第37条 付録1 事故シーケンスグループ及び重要事故シーケンス等の選定について  
 別添 4. レベル1.5PRA 4.1 内部事象 PRA 4.1.1 出力運転時 PRA

泊発電所3号炉審査資料	
資料番号	SAE9-9 r.11.0
提出年月日	令和5年10月31日

泊発電所3号炉  
重大事故等対策の有効性評価  
比較表

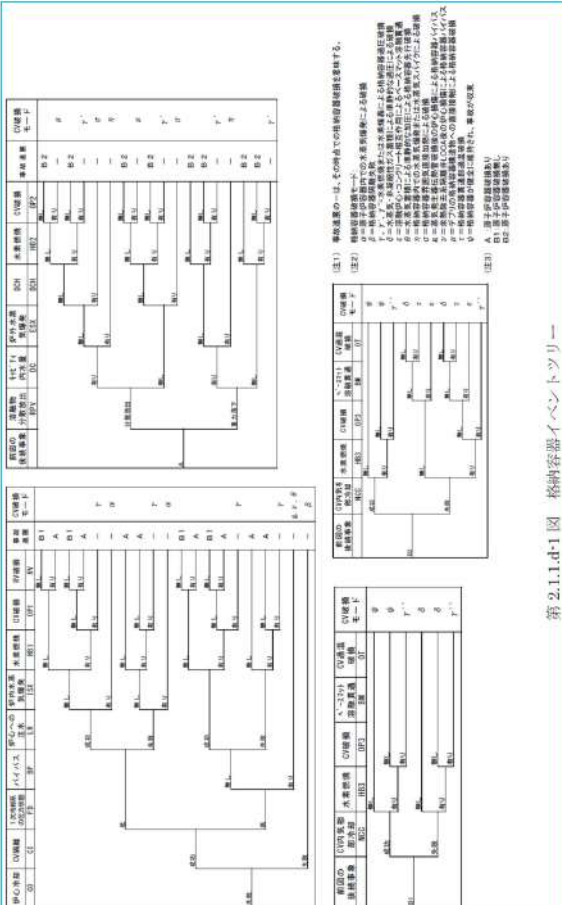
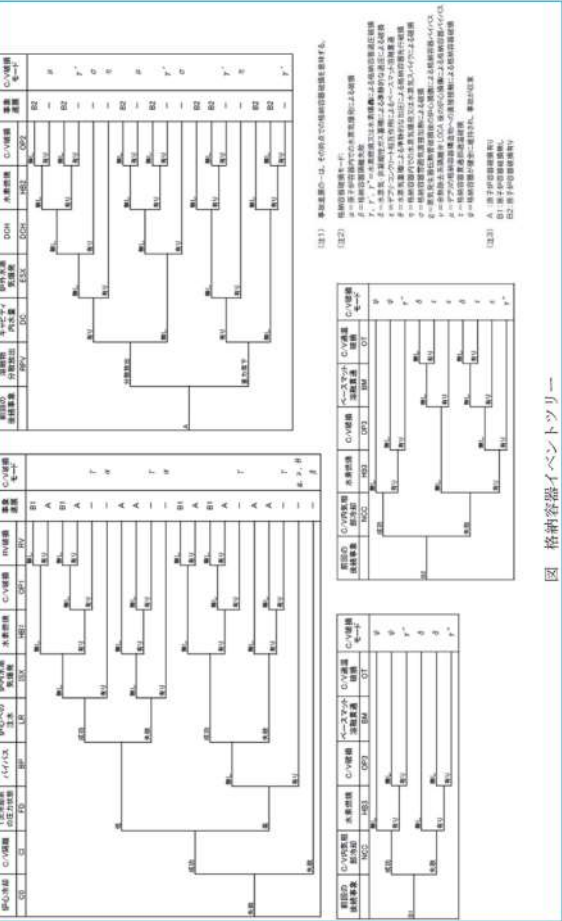
大飯発電所3/4号炉	女川原子力発電所2号炉	泊発電所3号炉	相違理由
<p>第 2.1.1.e-1 図 PWRのシビアアクシデントで考えられる事故進展</p>	<p>第 4.1.1.e-1 図 BWRのシビアアクシデントで考えられる事故進展</p>	<p>第 4.1.1.e-1 図 PWRのシビアアクシデントで考えられる事故進展</p>	<p>【女川】</p> <ul style="list-style-type: none"> <li>■設計の相違</li> <li>・事故進展や格納容器破損モードについては、設計の相違により泊と女川で相違している（大飯と同様）</li> </ul> <p>【大飯】</p> <ul style="list-style-type: none"> <li>■記載方針の相違</li> <li>・女川実績の反映</li> <li>・泊は緩和手段やPDSについても図示している</li> </ul>

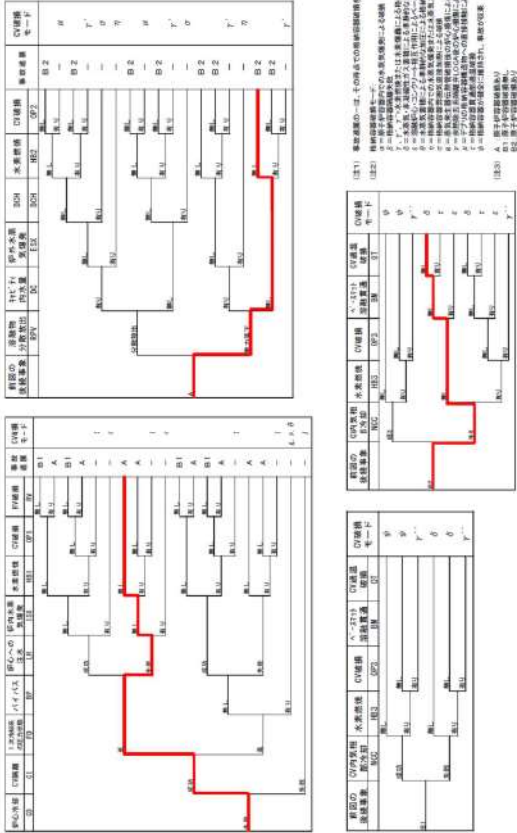
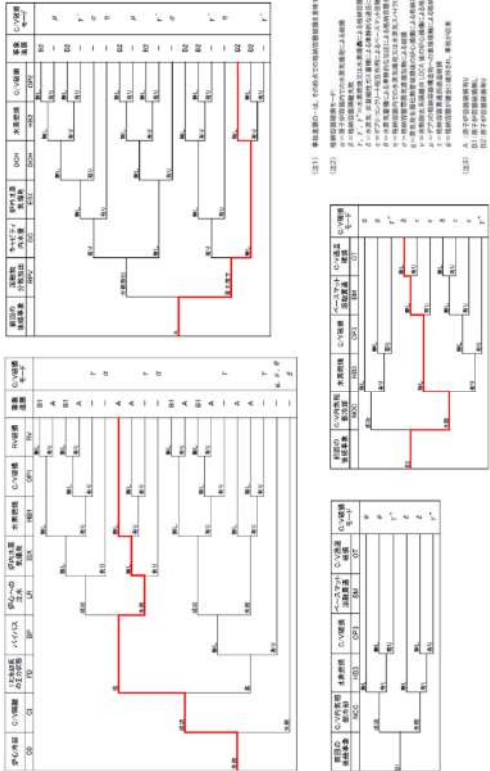
大飯発電所3/4号炉	女川原子力発電所2号炉	泊発電所3号炉	相違理由
<p data-bbox="129 215 667 279">女川との比較のため、第2.1.1.e-1図を再掲</p>  <p data-bbox="190 1157 593 1181">第2.1.1.e-1図 代表的な物理量の時間変化 (AED)</p>	<p data-bbox="862 135 1131 167">女川原子力発電所2号炉</p>  <p data-bbox="795 1045 1254 1077">第4.1.1.e-1図 (7/10) 代表的な物理量の時間変化 (S1E)</p>	<p data-bbox="1344 215 1881 279">女川との比較のため、第4.1.1.e-1図を再掲</p>  <p data-bbox="1433 1157 1792 1181">第4.1.1.e-1図 代表的な物理量の時間変化 (AED)</p>	<p data-bbox="1926 207 2094 231">【女川】</p> <p data-bbox="1926 239 2094 263">■個別評価による相違</p> <p data-bbox="1926 271 2094 295">【女川】</p> <p data-bbox="1926 303 2094 327">■記載方針の相違</p> <p data-bbox="1926 343 2150 574">・女川は格納容器圧力及び温度について記載しており、泊はそれらに加えて水素濃度や原子炉キャビティ室水量等の分岐確率設定に用いる解析結果についても記載している（大飯と同様）</p>

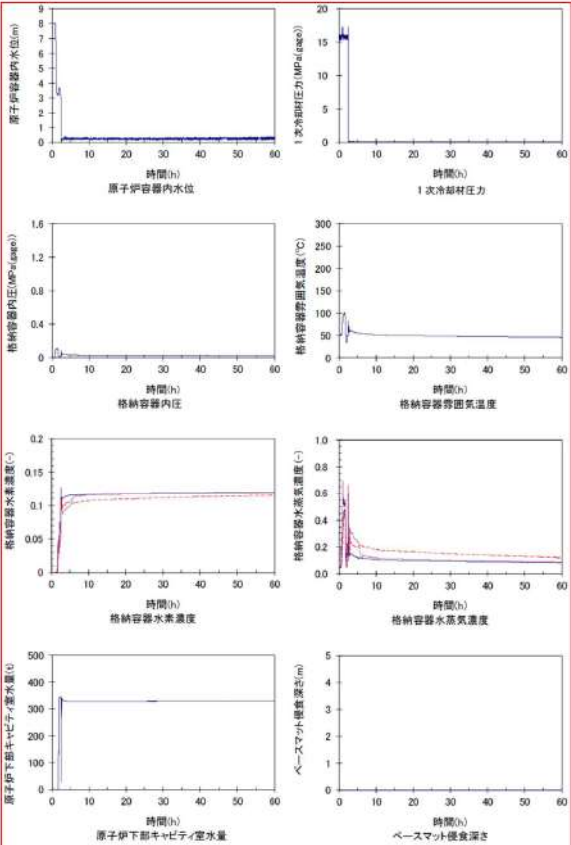
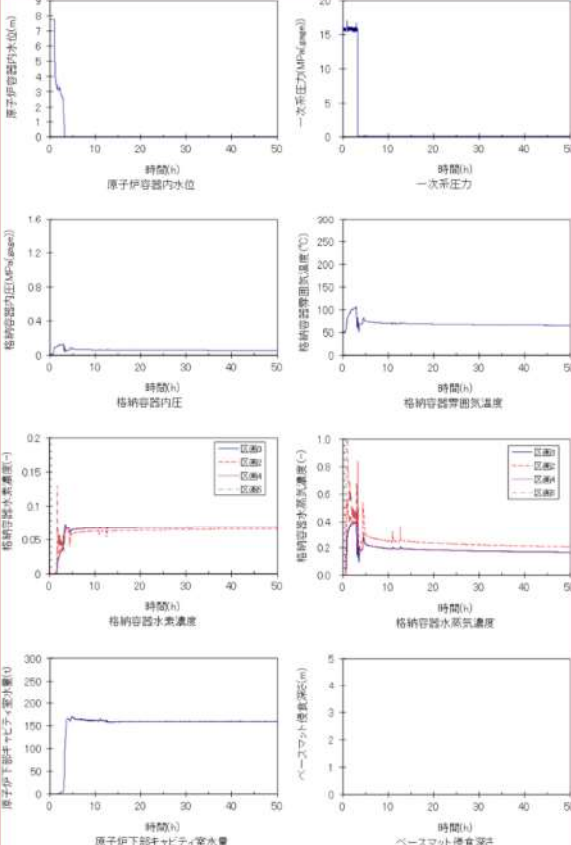
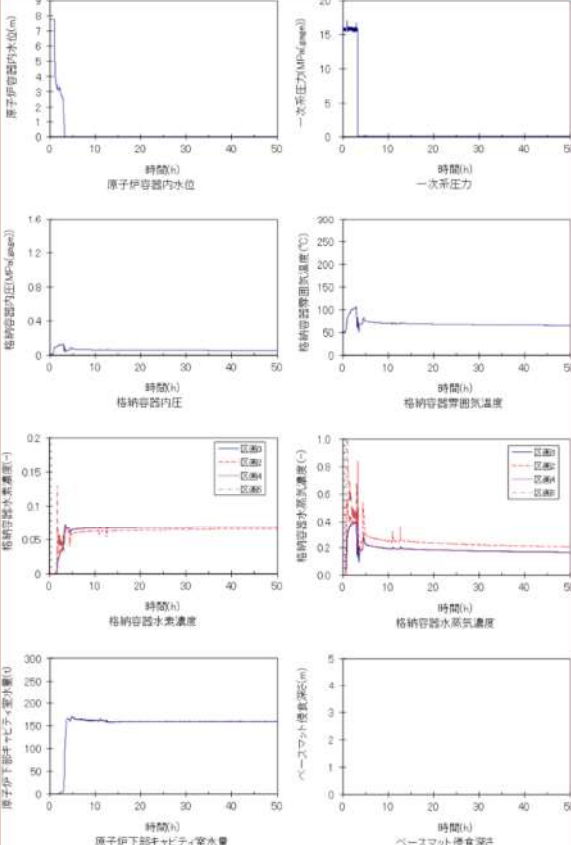
大飯発電所3/4号炉	女川原子力発電所2号炉	泊発電所3号炉	相違理由
<p style="text-align: center;">女川との比較のため、第2.1.1.e-9図を再掲</p> <p style="text-align: center;">第2.1.1.e-9図 代表的な物理量の時間変化 (TED)</p>	<p style="text-align: center;">女川原子力発電所2号炉</p> <p style="text-align: center;">第4.1.1.e-1図 (3/10) 代表的な物理量の時間変化 (長期TB)</p>	<p style="text-align: center;">女川との比較のため、第4.1.1.e-9図を再掲</p> <p style="text-align: center;">第4.1.1.e-9図 代表的な物理量の時間変化 (TED)</p>	<p>【女川】  <span style="color: red;">■</span> 個別評価による相違</p> <p>【女川】  <span style="color: blue;">■</span> 記載方針の相違</p> <p>・女川は格納容器圧力及び温度について記載しており、泊はそれらに加えて水素濃度や原子炉キャビティ室水量等の分岐確率設定に用いる解析結果についても記載している (大飯と同様)</p>
